令和 5 年 12 月 11 日

## 島根原子力発電所 1 号炉 廃止措置計画変更認可申請書

平成 29 年 4 月 19 日付け原規規発第 17041912 号をもって認可を受け、別紙 1 のとおり変更認可（届出を含む。）を受けた島根原子力発電所 1 号炉の廃止措置計画認可申請書の記載事項中、次の事項の記述を別紙 2 のとおり変更する。

変更の内容

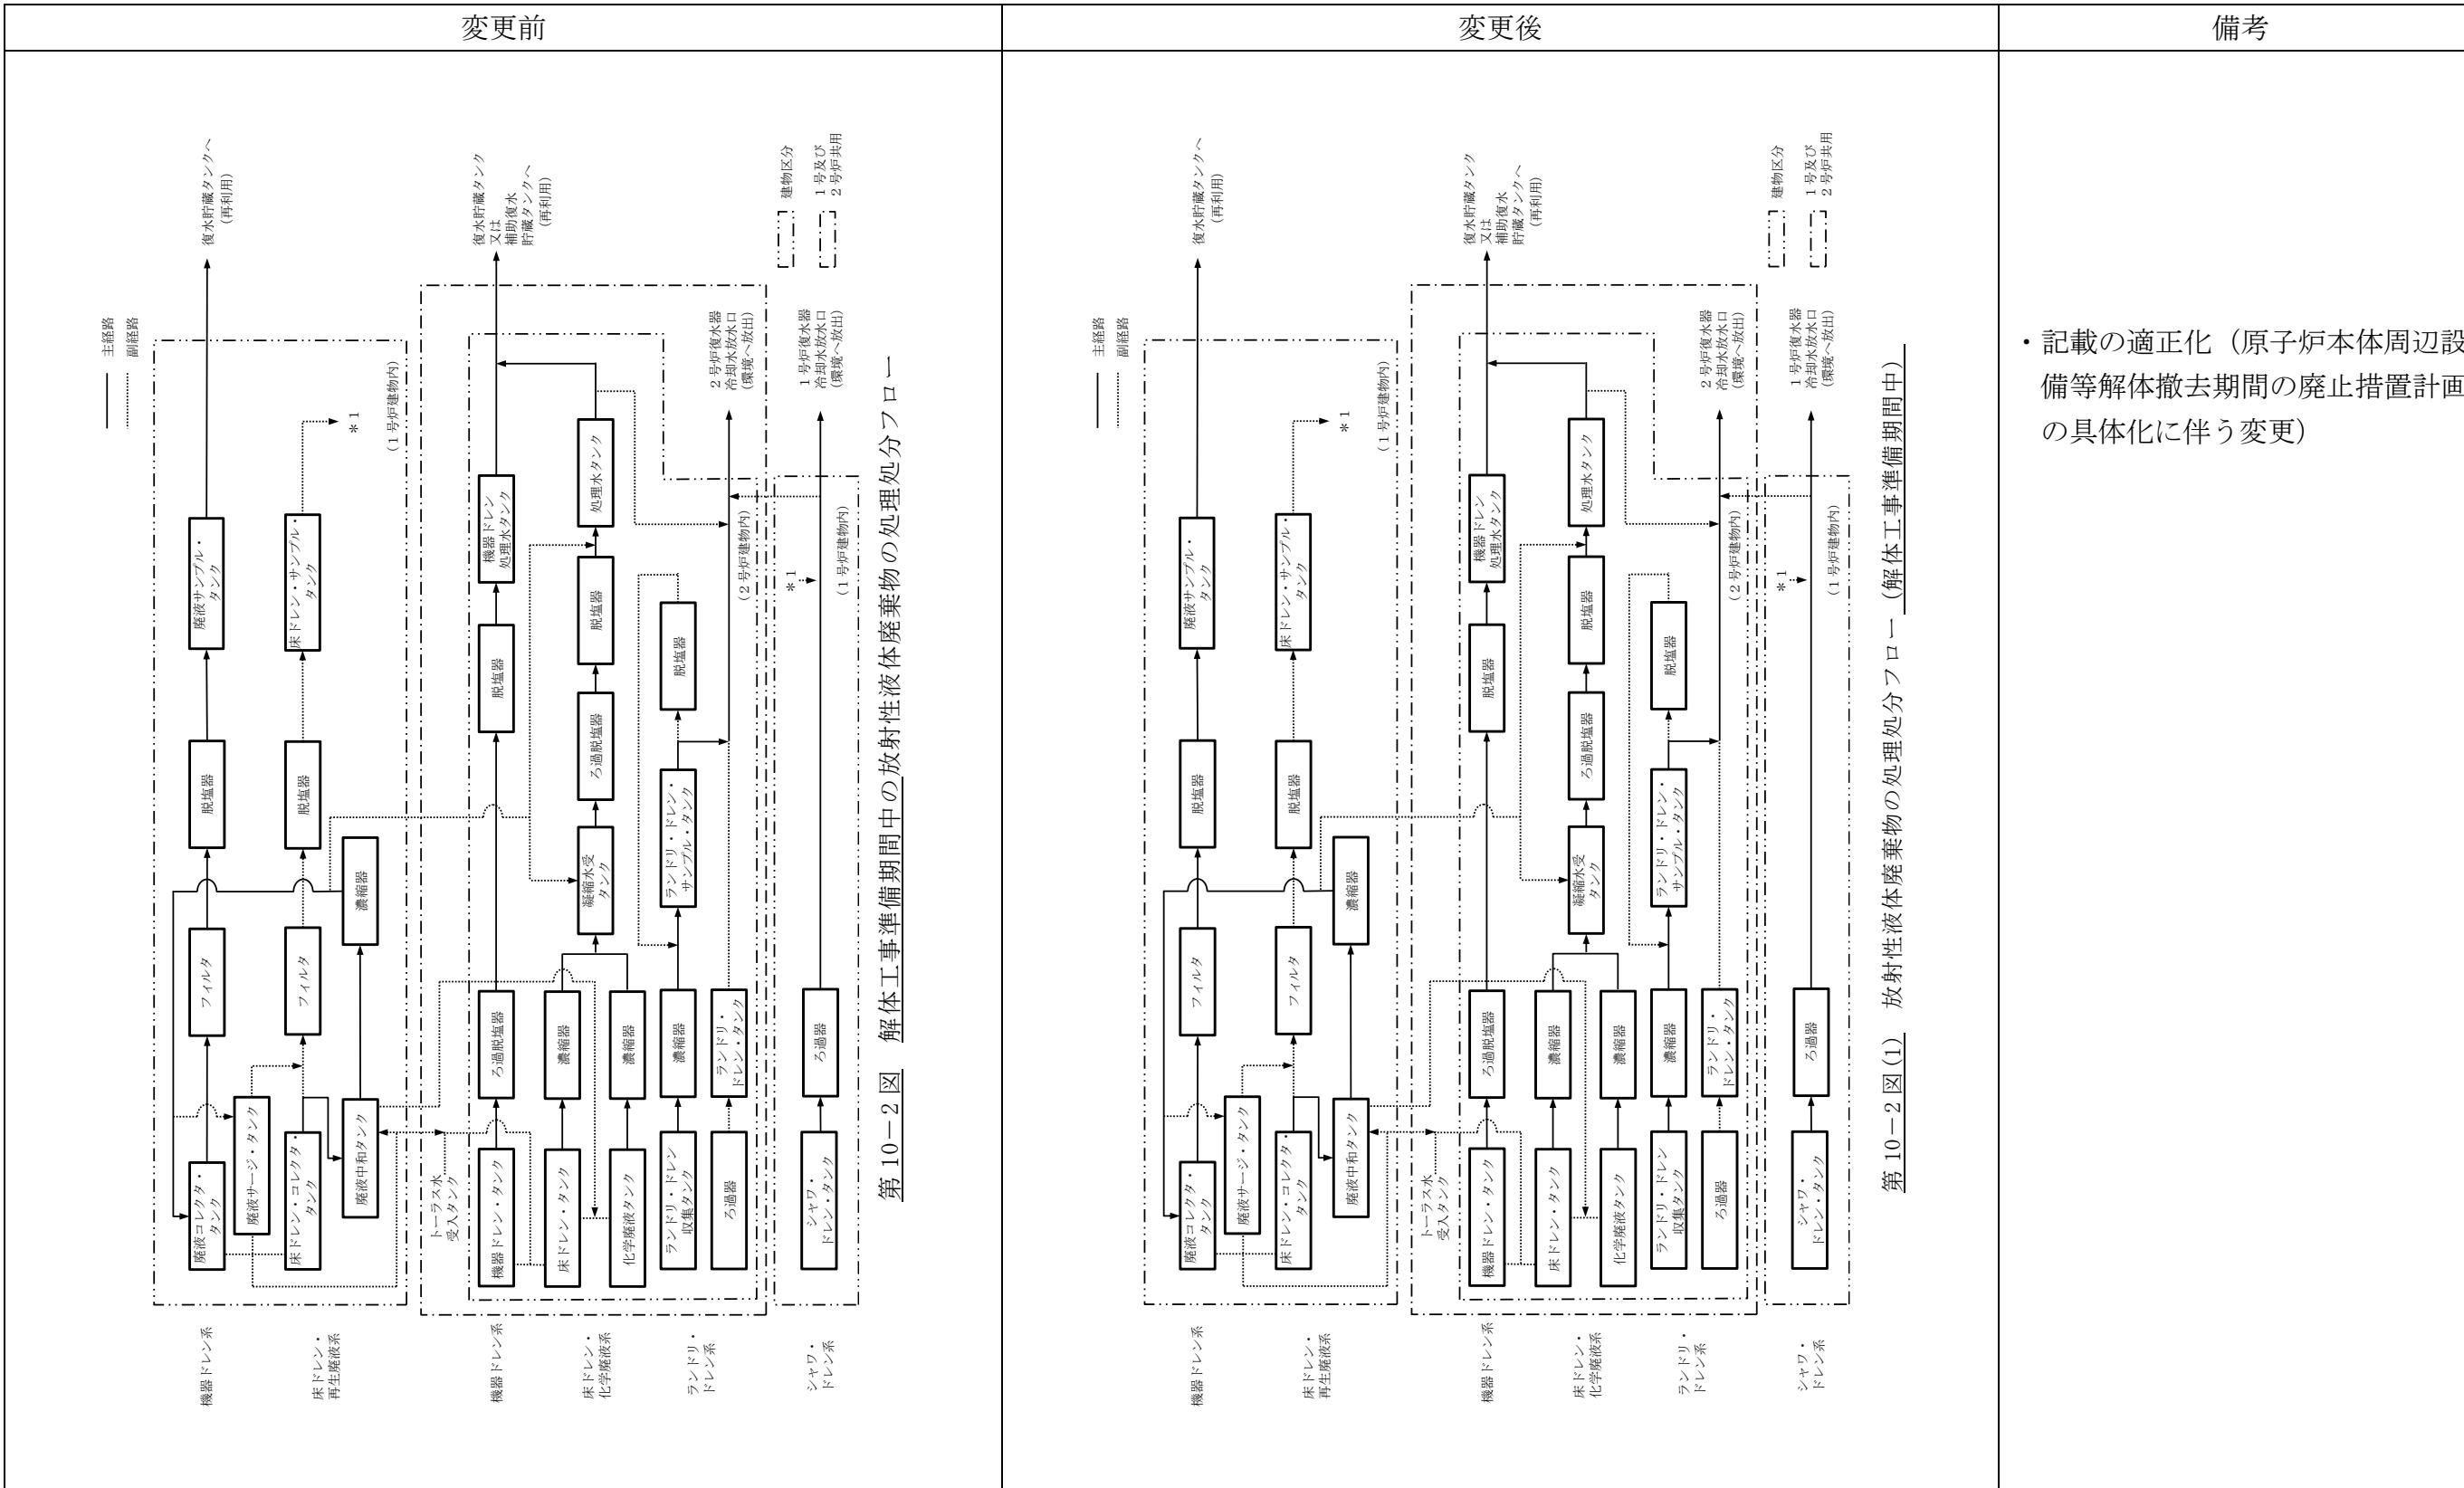
| 変更前  | 変更後  | 備考   |
|--|--|--|
| <p><u>換 気 系 排 気</u></p> <pre> graph TD     subgraph ReactorBuilding [ ]         direction LR         A[外気] --&gt; B[フィルタ]         B --&gt; C(( ))         C --&gt; D[原子炉建物]         D --&gt; E[フィルタ]         E --&gt; F(( ))         F --&gt; G[排気筒]     end     subgraph WasteTreatmentBuilding [ ]         direction LR         A --&gt; B         B --&gt; C(( ))         C --&gt; D[廃棄物処理建物]         D --&gt; E[フィルタ]         E --&gt; F(( ))         F --&gt; G     end     subgraph IncinerationBuilding [ ]         direction LR         A --&gt; B         B --&gt; C(( ))         C --&gt; D[タービン建物]         D --&gt; E[フィルタ]         E --&gt; F(( ))         F --&gt; G     end </pre> <p>第 10-1 図 解体工事準備期間中の放射性気体廃棄物の処理処分フロー</p> <p><u>換 気 系 排 気</u></p> <pre> graph TD     subgraph ReactorBuilding [ ]         direction LR         A[外気] --&gt; B[フィルタ]         B --&gt; C(( ))         C --&gt; D[原子炉建物]         D --&gt; E[フィルタ]         E --&gt; F(( ))         F --&gt; G[排気筒]     end     subgraph WasteTreatmentBuilding [ ]         direction LR         A --&gt; B         B --&gt; C(( ))         C --&gt; D[廃棄物処理建物]         D --&gt; E[フィルタ]         E --&gt; F(( ))         F --&gt; G     end     subgraph IncinerationBuilding [ ]         direction LR         A --&gt; B         B --&gt; C(( ))         C --&gt; D[タービン建物]         D --&gt; E[フィルタ]         E --&gt; F(( ))         F --&gt; G     end </pre> <p>第 10-1 図(1) 放射性気体廃棄物の処理処分フロー<br/>(解体工事準備期間中)</p> | <p><u>換 気 系 排 気</u></p> <pre> graph TD     subgraph ReactorBuilding [ ]         direction LR         A[外気] --&gt; B[フィルタ]         B --&gt; C(( ))         C --&gt; D[原子炉建物]         D --&gt; E[フィルタ]         E --&gt; F(( ))         F --&gt; G[排気筒]     end     subgraph WasteTreatmentBuilding [ ]         direction LR         A --&gt; B         B --&gt; C(( ))         C --&gt; D[廃棄物処理建物]         D --&gt; E[フィルタ]         E --&gt; F(( ))         F --&gt; G     end     subgraph IncinerationBuilding [ ]         direction LR         A --&gt; B         B --&gt; C(( ))         C --&gt; D[タービン建物]         D --&gt; E[フィルタ]         E --&gt; F(( ))         F --&gt; G     end </pre> <p>第 10-1 図(1) 放射性気体廃棄物の処理処分フロー<br/>(解体工事準備期間中)</p> | <ul style="list-style-type: none"> <li>記載の適正化（原子炉本体周辺設備等解体撤去期間の廃止措置計画の具体化に伴う変更）</li> </ul> |

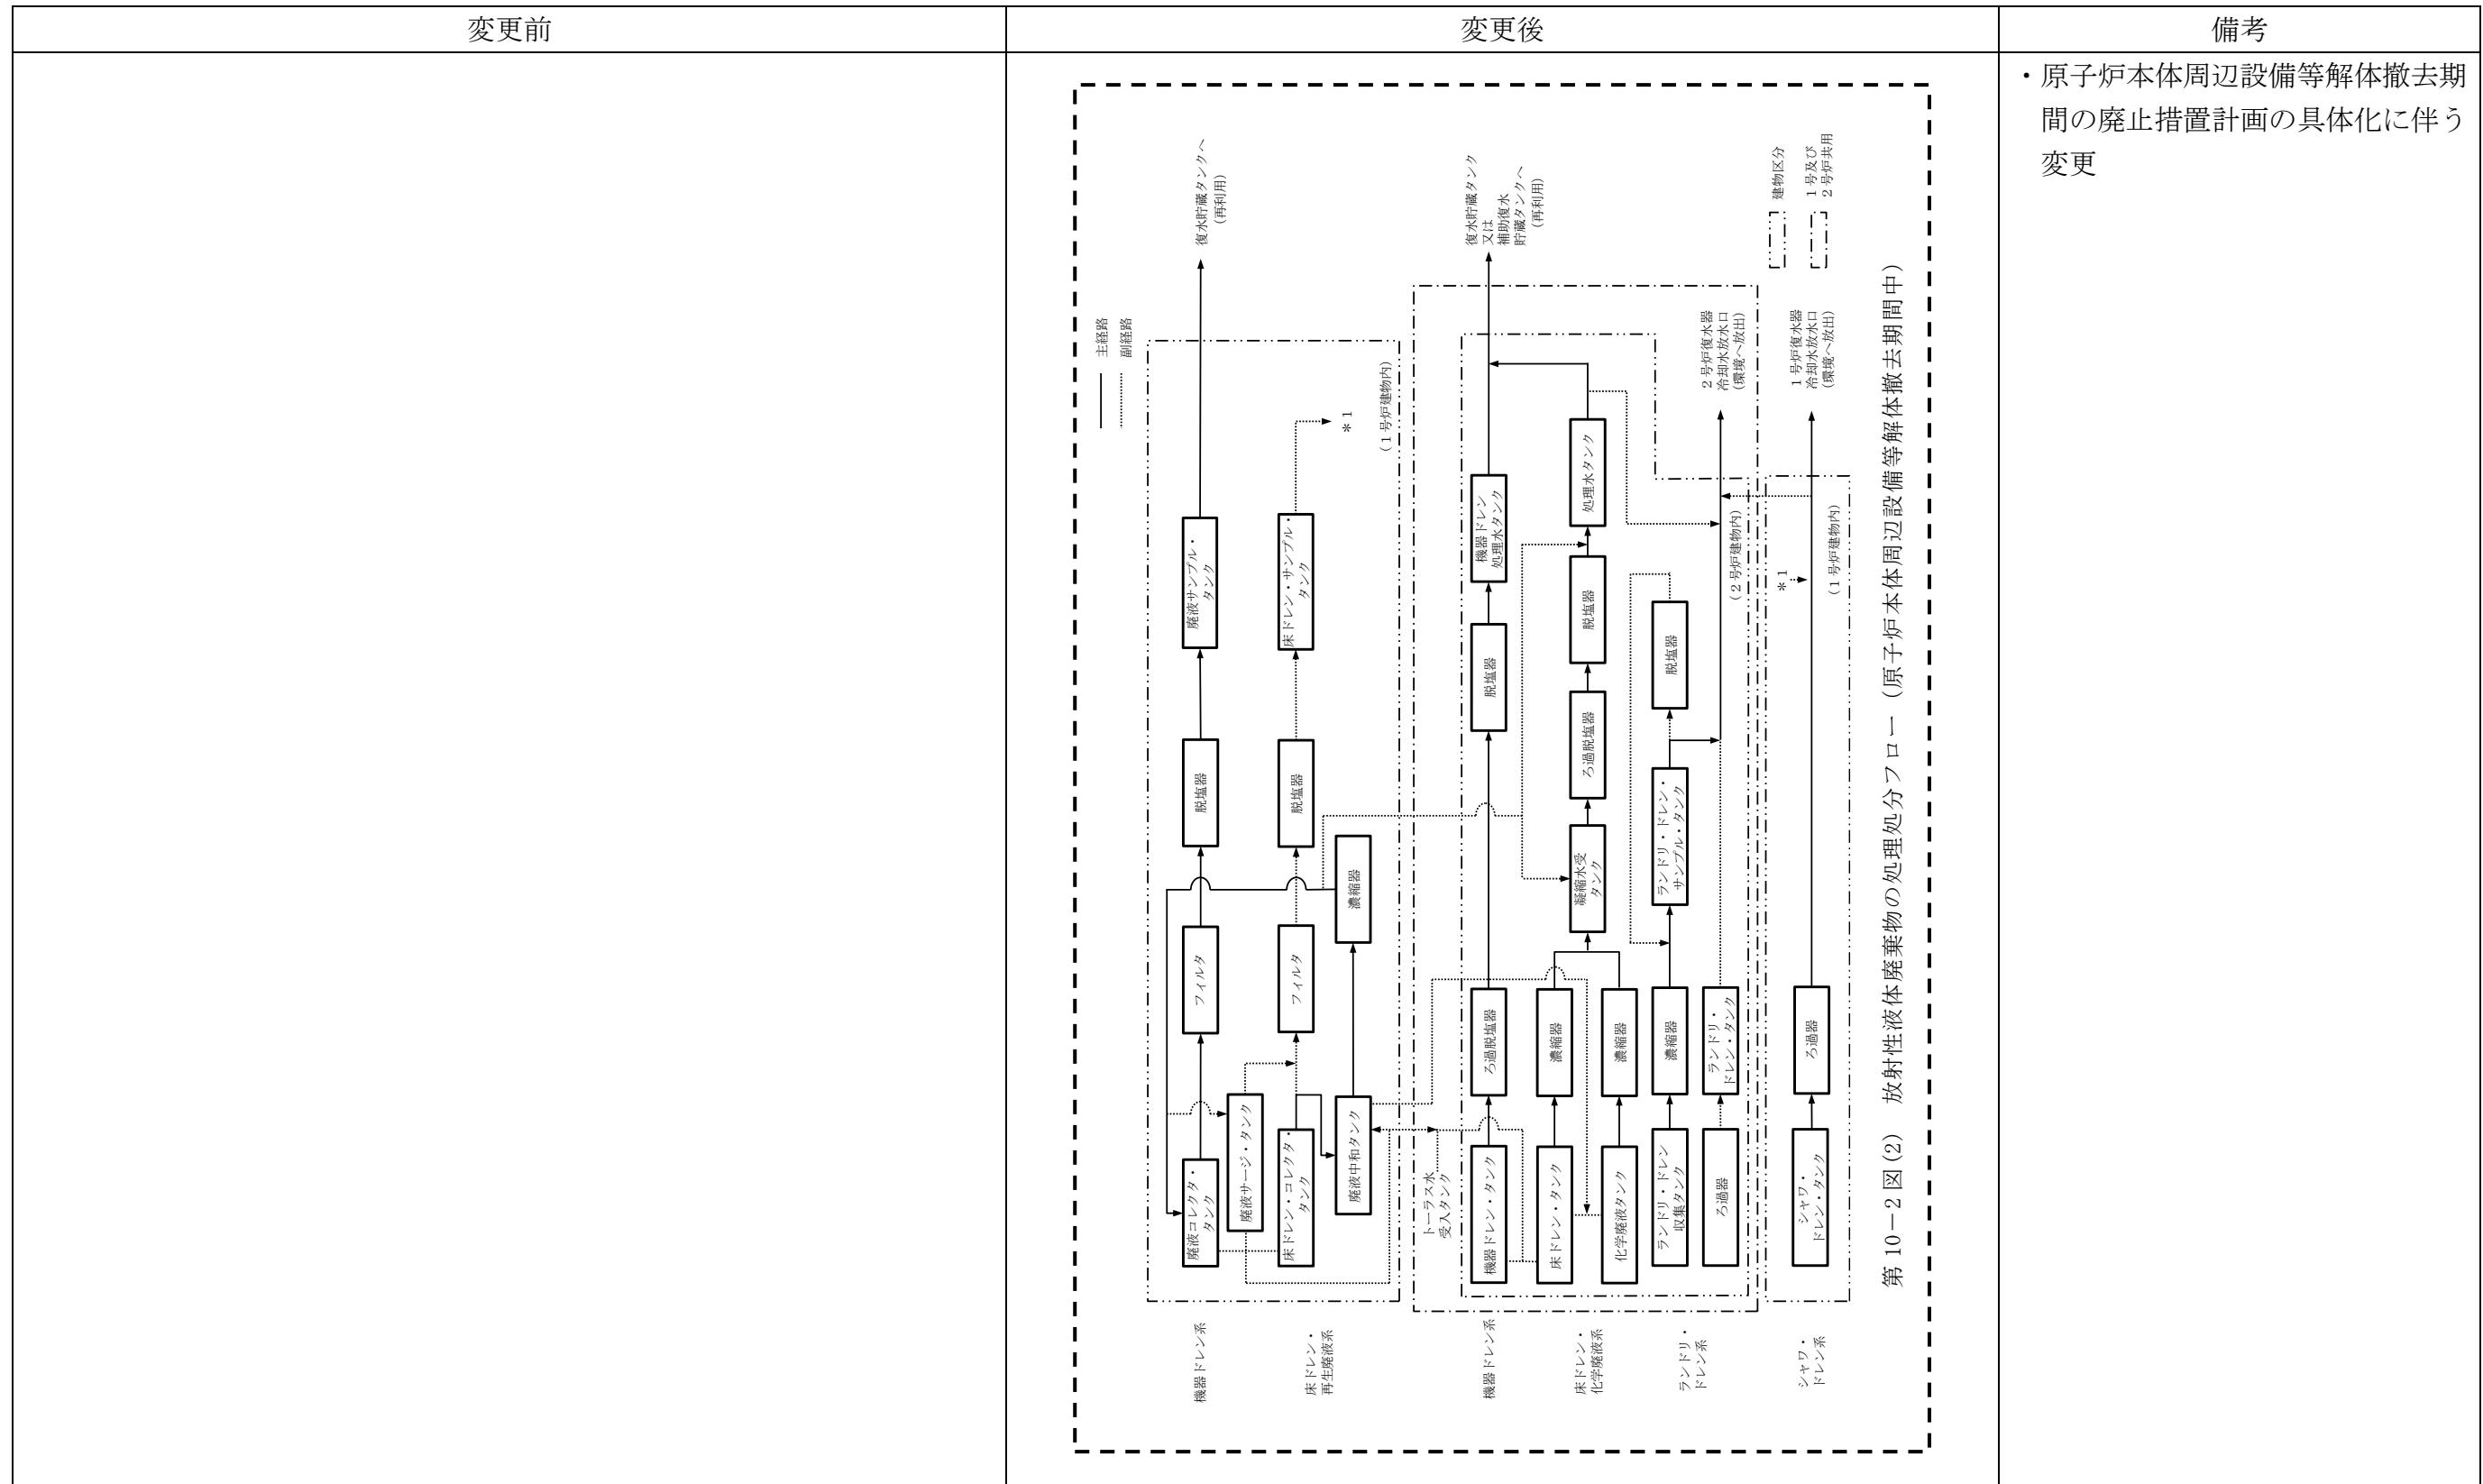
| 変更前 | 変更後  | 備考   |
|-----|--|--|
|     | <p style="text-align: center;"><u>換気系排気</u></p> <p>外 気 → フィルタ 給気ファン → 原 子 炉 建 物 → フィルタ 排気ファン → 排気筒</p> <p>外 気 → フィルタ 給気ファン → 廃 棄 物 処 理 建 物 → フィルタ 排気ファン → タービン建物排気筒</p> <p>外 気 → フィルタ 給気ファン → タ ー ビ ン 建 物 → フィルタ 排気ファン → タービン建物排気筒</p> <p style="text-align: center;">第 10-1 図(2) 放射性気体廃棄物の処理処分フロー<br/>(原子炉本体周辺設備等解体撤去期間中)</p> | <ul style="list-style-type: none"> <li>原子炉本体周辺設備等解体撤去期間の廃止措置計画の具体化に伴う変更</li> </ul> |
